CONTRALORÍA
GENERAL DE LA REPÚBLICA DEL PERÚ

INFORME DE ACCIÓN DE OFICIO POSTERIOR
N° 029-2025-OCI/5348-AOP

**RECEPCIÓN Y LIQUIDACIÓN DEL CONTRATO DE LA
EJECUCIÓN DE LA OBRA: "RECUPERACIÓN DEL ÁREA
DEGRADADA POR RESIDUOS SÓLIDOS Y HABILITACIÓN
DE CELDA TRANSITORIA EN LA LOCALIDAD DE
GOYLLARISQUIZGA DEL DISTRITO DE GOYLLARISQUIZGA
- PROVINCIA DE DANIEL ALCIDES CARRIÓN -
DEPARTAMENTO DE PASCO" CON CUI N° 2508574"**

PASCO, 31 DE OCTUBRE DE 2025

Panel fotográfico n.º 2
Partidas 01.08.03.01 y 01.08.03.02, no ejecutado

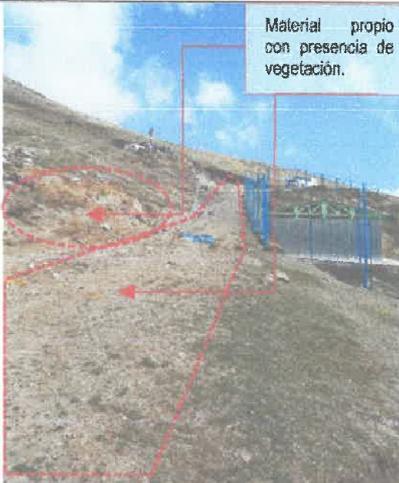
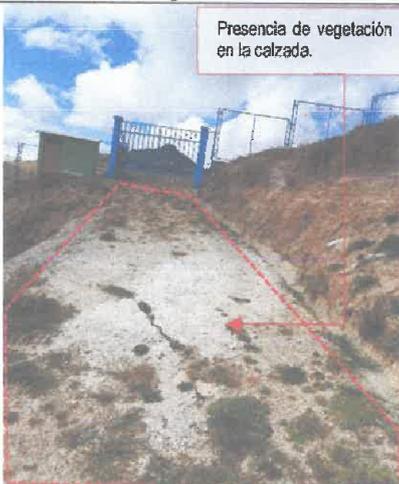
Del cuadro anterior se desprende que las partidas 01.08.03.01 y 01.08.03.02, correspondiente a la valorización contractual y del adicional y deductivo n.º 1, deberían estar ejecutadas en el acceso vehicular de 84 m. longitud, conforme lo estipulado en el Expediente Técnico, sin embargo, después de verificar la ejecución de las partidas antes mencionadas durante la inspección física efectuada a la Obra por la Comisión, tal como consta en acta¹⁷, se identificó que no se realizaron los trabajos correspondientes a transporte de material de afirmado, y conformación y compactación de afirmado e=0.15 m., para el acceso vehicular y la construcción de la plazoleta de volteo, conforme se muestra en el panel fotográfico siguiente:

<p>Fotografía n.º 5</p>  <p>Acceso vehicular sin presencia de afirmado.</p>	<p>Fotografía n.º 6</p>  <p>Acceso vehicular sin presencia de afirmado.</p>
<p>Descripción: En las fotografías se aprecia que la calzada del acceso vehicular, no presenta material de afirmado con e=15 cm.</p>	
<p>Fotografía n.º 7</p>  <p>Presencia de vegetación en la calzada.</p>	<p>Fotografía n.º 8</p>  <p>Presencia de vegetación en la calzada del acceso vehicular y plazoleta de volteo.</p>
<p>Descripción: En las fotografías se aprecia vegetación en la calzada del acceso vehicular de 84 m. de longitud, y plazoleta de volteo, no evidenciándose la colocación de material de afirmado con e=15 cm.</p>	
<p>Fotografía n.º 9</p>  <p>Material propio con presencia de vegetación, utilizado en la calzada del acceso vehicular de 84 m.</p>	<p>Fotografía n.º 10</p>  <p>Presencia de material grueso de 6"</p>
<p>Descripción: En la fotografía se aprecia que el material es el mismo que se encuentra en el talud superior con presencia de vegetación, no evidenciándose la colocación de material de afirmado con e=15 cm.</p>	<p>Descripción: En la fotografía se muestra una piedra de 6", incrustada en la calzada del acceso vehicular.</p>

Fotografía n.º 18

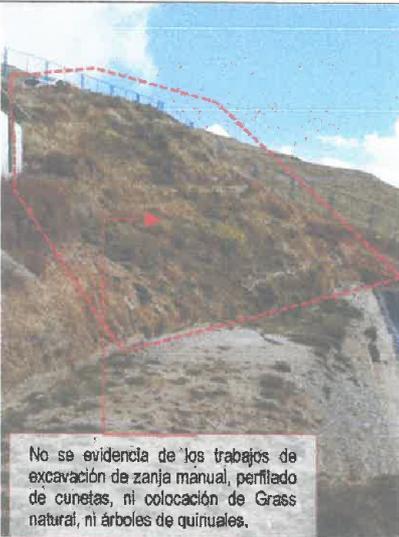
Descripción: En las fotografías se muestra que no se realizaron los trabajos de colocación de Grass natural y la plantación de árboles de quinales, asimismo no se observa los trabajos para el canal de coronación.

Descripción: En las fotografías se aprecia que en el área destinada para la recuperación por la disposición inadecuada de RR. SS., solo se observa costales utilizados para estabilización de taludes, vegetación silvestre y basura, evidenciándose que no se realizaron los trabajos de colocación de tierra de chacra, colocación de Grass natural y plantación de quinales, así como el perfilado de cunetas.

Imagen n.º 8
Plano de planta general de replanteo post ejecución "PG-01" y Plano replanteo de planta general con componentes reubicados "PG-01"

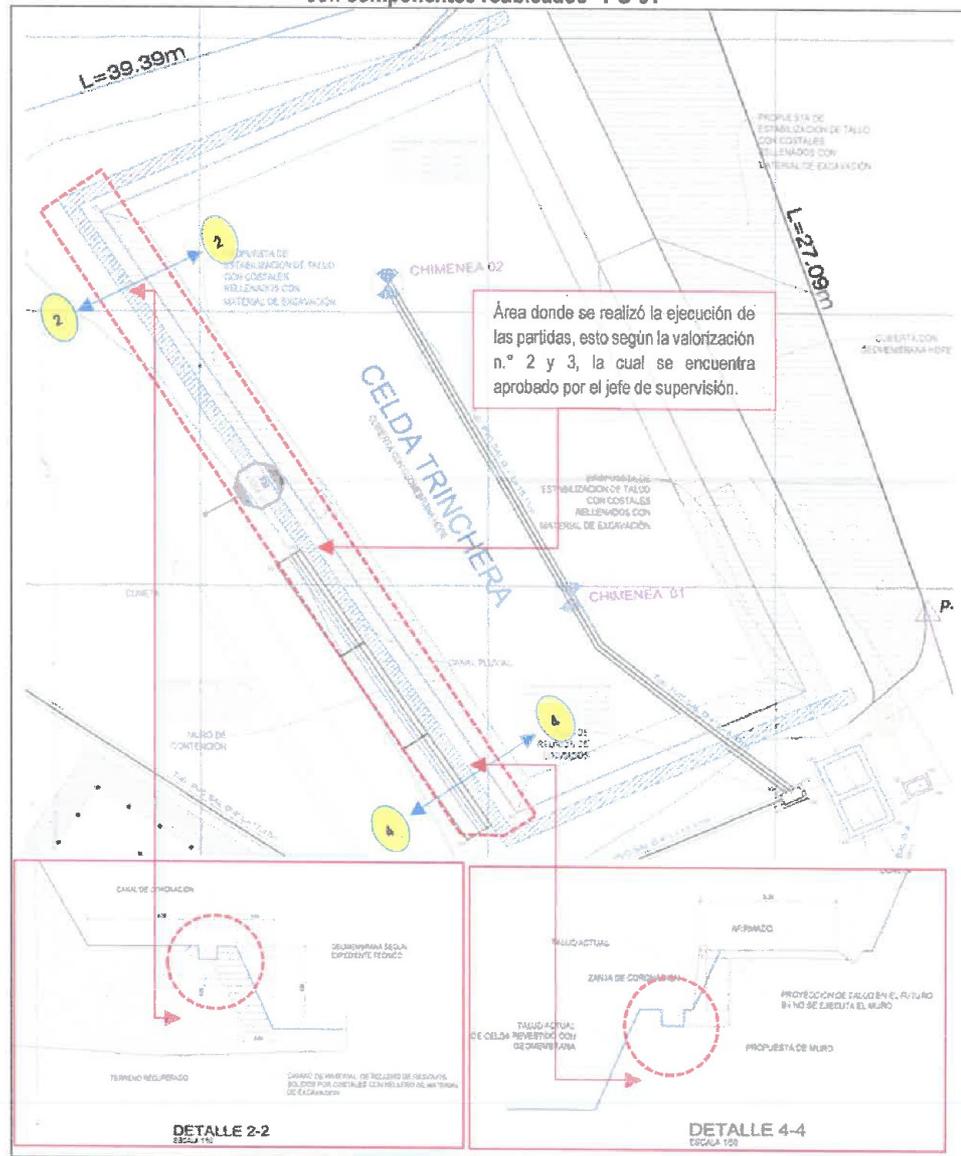
No obstante, después de verificar la ejecución de las partidas durante la inspección física efectuada a la Obra, tal como consta en el acta³⁰, la Comisión evidenció que no se realizaron dichos trabajos en los vértices V1-V2³¹, conforme al gráfico siguiente:

³¹ Metrado obtenido en campo a través de la verificación del plano de planta general de replanteo post ejecución "PG-01", que se encuentra corroborado y firmado por el señor Maycol Stiven Bustillos Castañeda en calidad de jefe de supervisor y el señor Carlos A. Jave Ortiz, en calidad de residente de obra.

Imagen n.º 9
Plano general de partidas adicionales "PG-01"

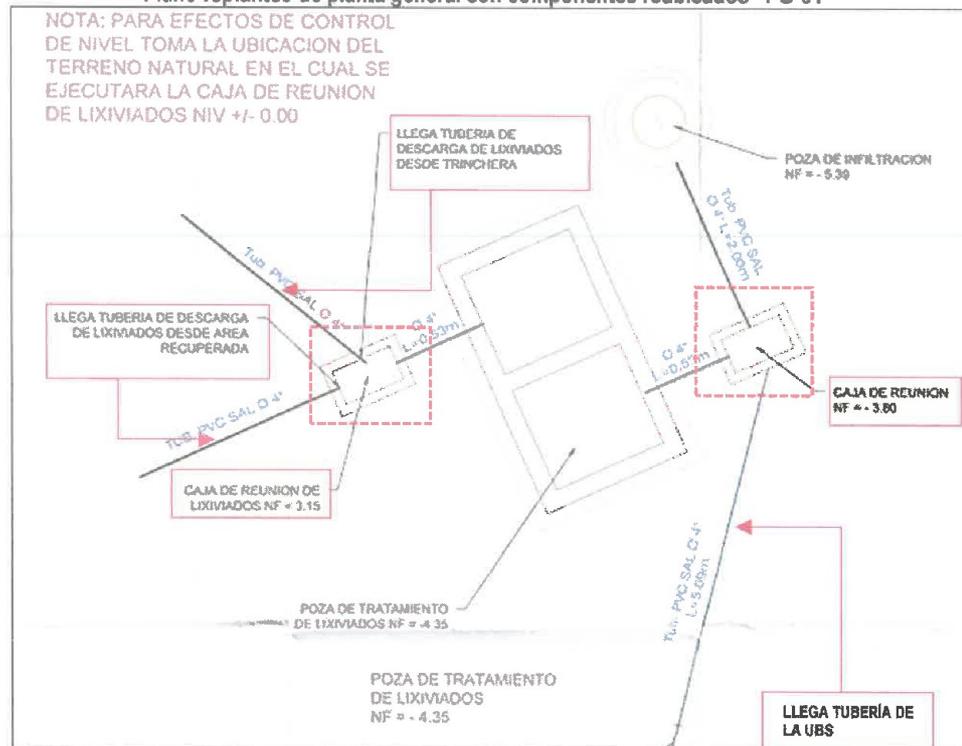
Por otro lado, de la revisión del Expediente Técnico Contractual y adicional y deductivo de obra n.º1³³, se evidenció que no se ejecutó todos los componentes planteados en el plano general de partidas adicionales “PG-01” de la Obra, en donde se indica que se

realizará la construcción de una (1) caja de reunión de lixiviados y una (1) caja de reunión, tal como se muestra en la imagen siguiente:

Imagen n.º 10
Plano replanteo de planta general con componentes reubicados "PG-01"

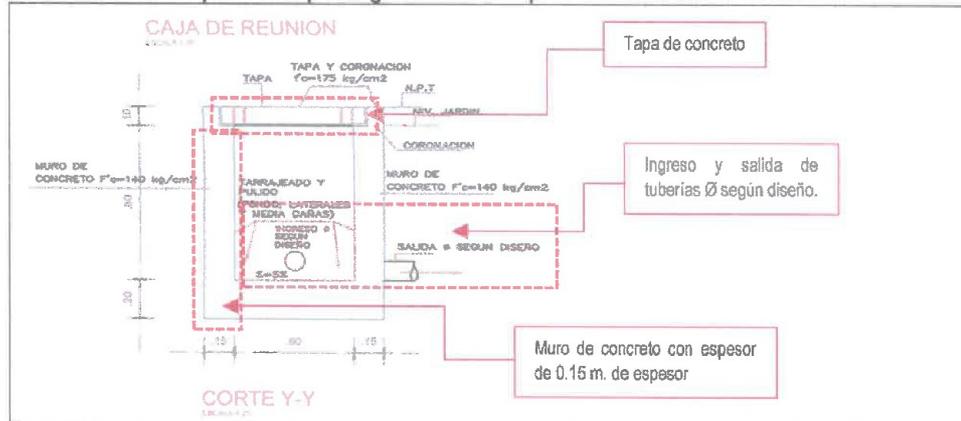
También, se puede evidenciar en el plano replanteo de planta general con componentes reubicados "PG-01", la caja de reunión de lixiviados, donde llegaría las tuberías de descarga del área recuperada y la trinchera de la celda transitoria, y sale para la poza de tratamiento de lixiviados, asimismo, se observa la caja de reunión que conecta la poza de tratamiento de lixiviados y la Unidad Básica de Saneamiento, en adelante "UBS", con la de poza filtración, tal como se muestra en la siguiente imagen:

Imagen n.º 13
Plano replanteo de planta general con componentes reubicados "PG-01" y Plano de planta de partidas adicionales "PG-01"

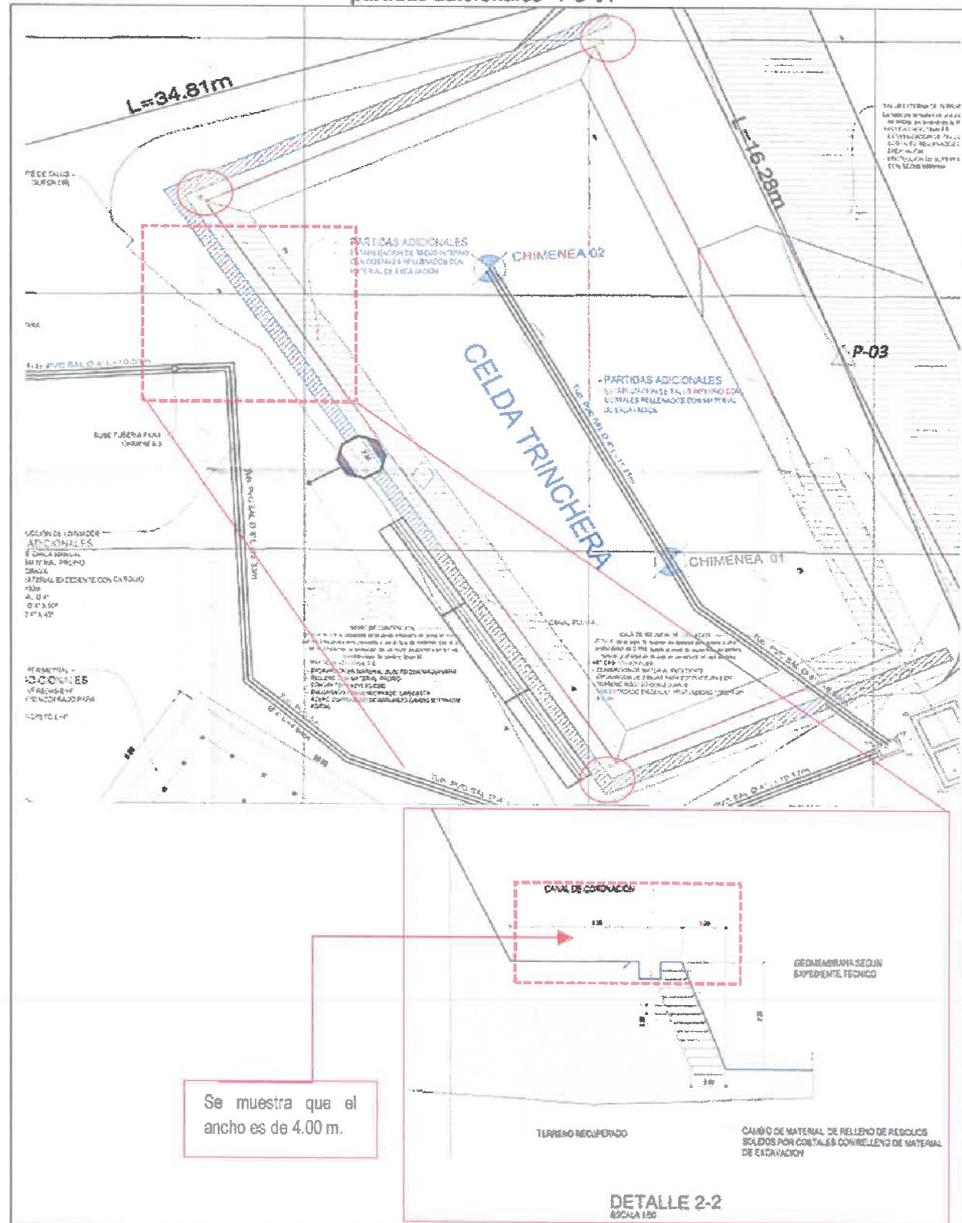
Por otro lado, también se evidencio que el ancho del área de circulación³⁶ ubicado entre los vértices V1-V2, cuenta con un ancho de 2.30 m., contradiciendo lo indicado en el Plano replanteo de planta general con componentes reubicados "PG-01" y Plano de

planta de partidas adicionales "PG-01", en donde se indica que es de 4.00 m. incluido el canal de coronación, conforme se muestra a continuación:

Descripción: En la fotografía se muestra que la medición del ancho del área de circulación es de 2.30 m. contraviniendo lo detallado en los planos de la reubicación y adicional n.º 1 de Obra.

Cuadro n.º 18
Trinchera para chimenea y tubería cribada ejecutados deficientemente

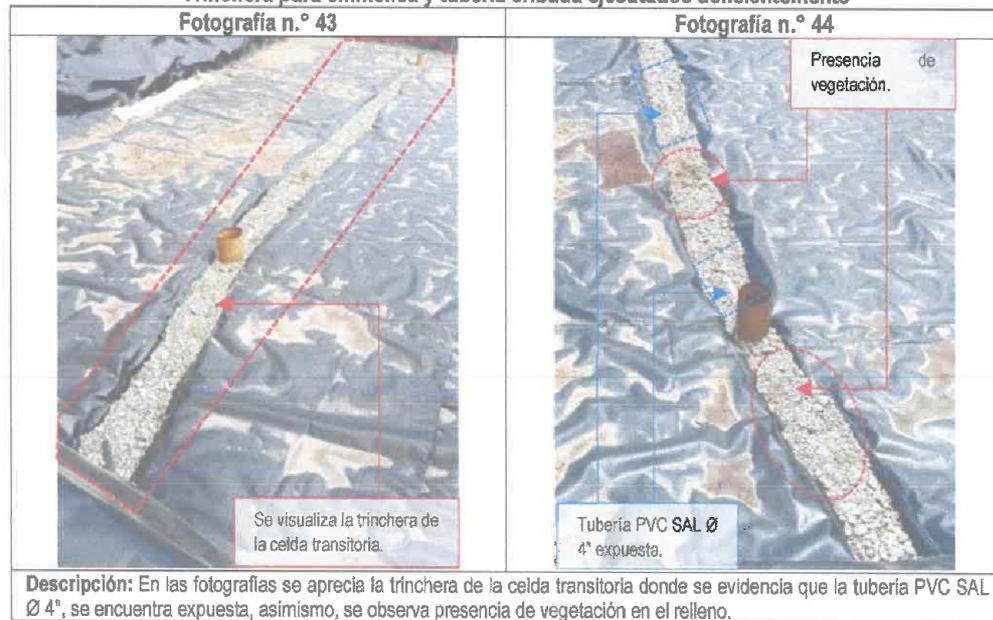
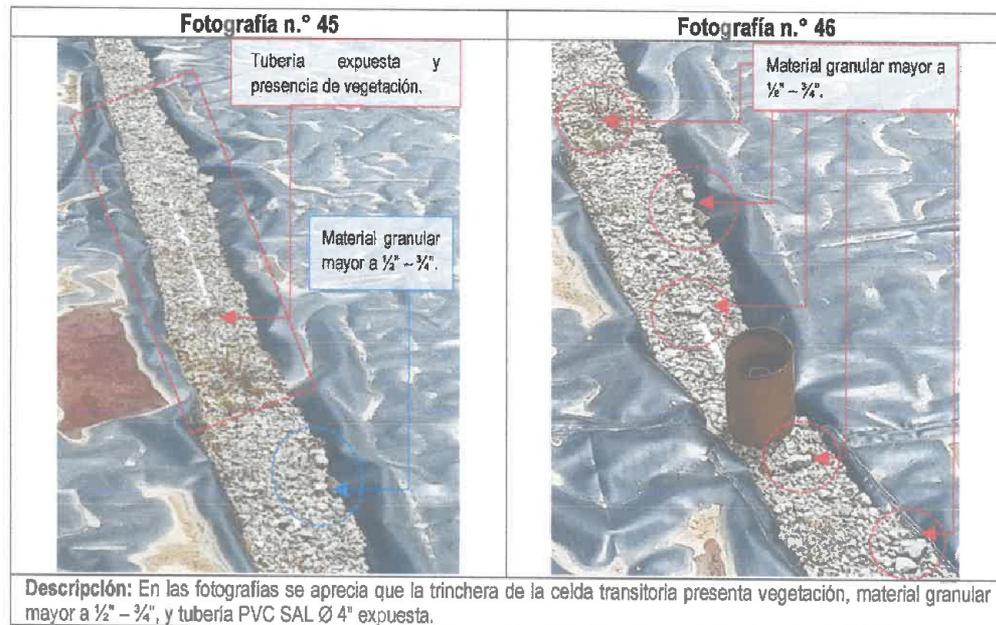
Al respecto, la Comisión evidenció que el relleno con grava presenta material granular de diámetros mayores a lo especificado ($\frac{1}{2}'' - \frac{3}{4}''$), además de material orgánico, y la tubería PVC SAL Ø 4", se encuentra expuesta no cumpliendo con lo indicado en las especificaciones técnicas del Expediente Técnico Contractual, según se detalla en el cuadro siguiente:

Ubicación	Partidas deficientemente ejecutadas	Localización en Plano	Deficiencia encontrada por la Comisión
Expediente Técnico del Contractual	01.01.05.01.03 Relleno con grava	Trinchera de la chimenea ubicada al centro de la celda transitoria, ver plano general de replanteo post ejecución "PG-01"	<ul style="list-style-type: none"> ▪ Presencia de material orgánico en el relleno con grava. ▪ Material granular mayor al diámetro especificado ($\frac{1}{2}'' - \frac{3}{4}''$), para el relleno.
	01.01.05.02.01 Tubería PVC SAL Ø 4"		<ul style="list-style-type: none"> ▪ Tubería de Ø 4" expuesta, no cumpliendo con las especificaciones técnicas del Expediente Técnico Contractual.

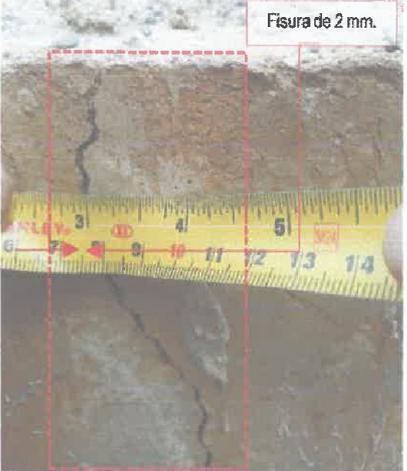
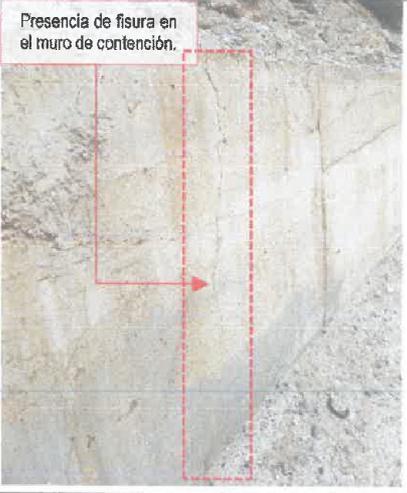
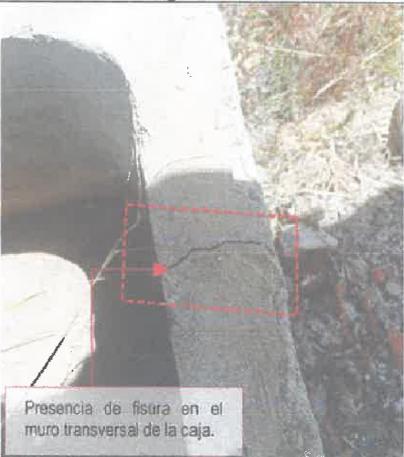
Los citados señalados, establece la importancia de la implementación de las juntas de construcción⁴⁶, siendo un tipo de junta la de expansión, cuya función es evitar la aparición de

Las fotografías presentadas, muestran las deficiencias que la Comisión evidenció en el muro de concreto armado, los cuales podrían ocasionar una reducción en la resistencia del elemento estructural, circunstancia que afectaría la calidad y durabilidad del concreto.
